Л И С Т У Т В Е Р Ж Е Н И Я
изменения отраслевых стандартов
сборника "Накопители парово-
дяные тепловых сетей"

ИЗМЕНЕНИЕ № 3

ОСТ 108.101.103-76

ПОДОГРЕВАТЕЛИ ПАРОВОДЯНЫЕ
КАМЕРЫ ВОДЯНЫЕ ПЕРЕДНИЕ
ЧЕТЫРЕХХОДОВЫЕ С ПЛОСКИМИ
ДНИЩАМИ .

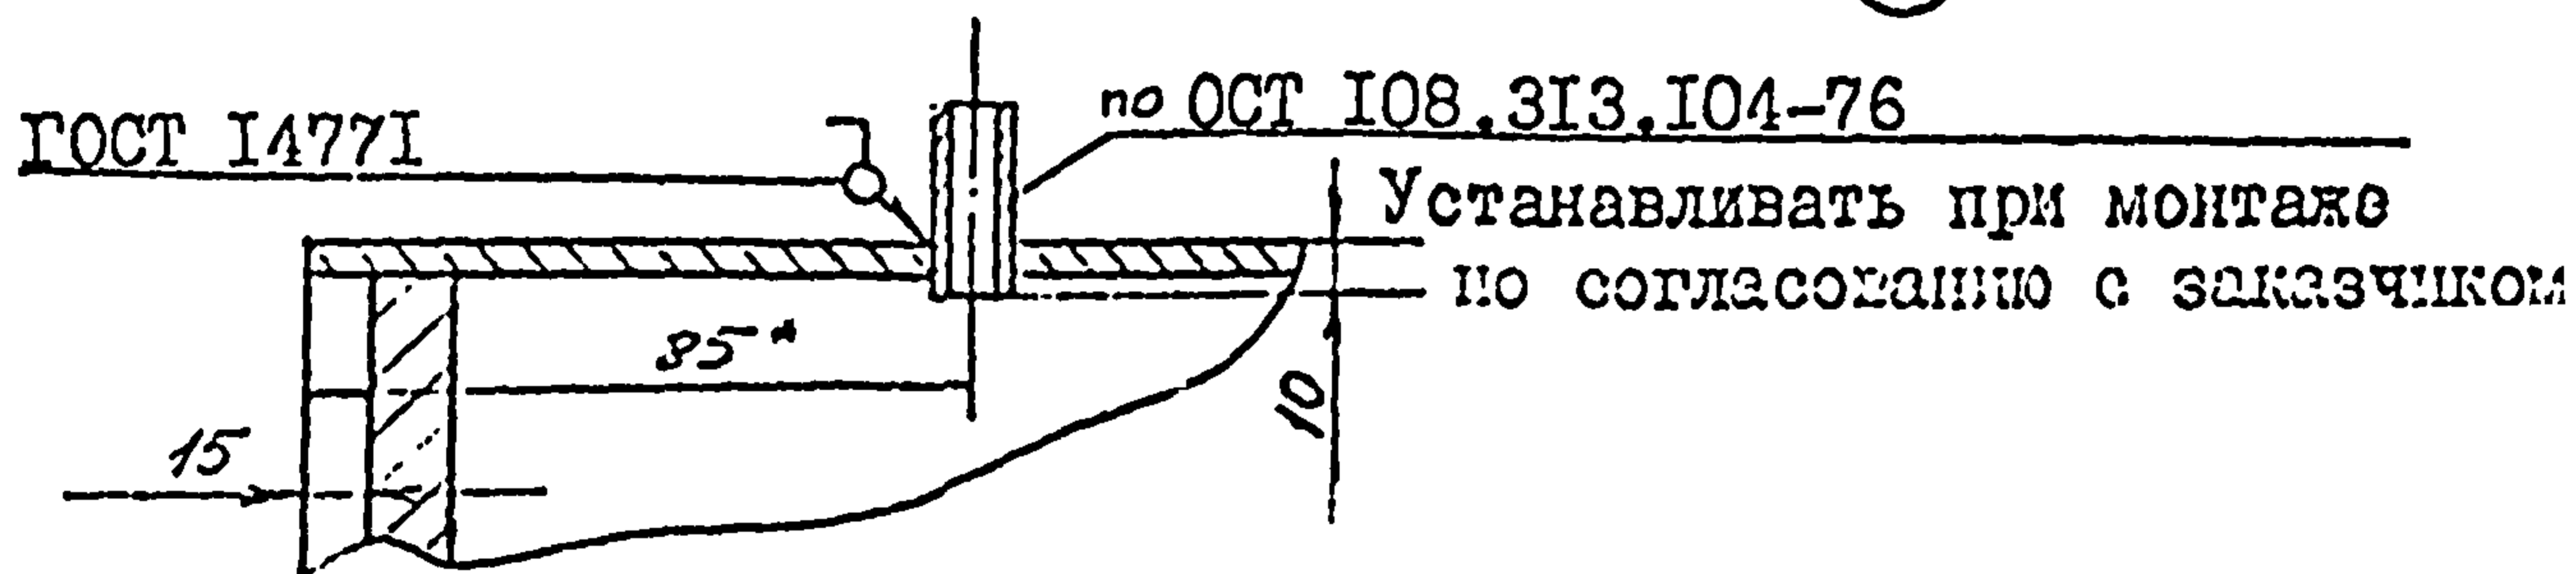
Пункт 2 дополнить словами "Предельные отклонения размеров $\pm \frac{0.16}{2}$ ",Чертеж. Сечение "Б - Б" заменить на: "Б - Б ":
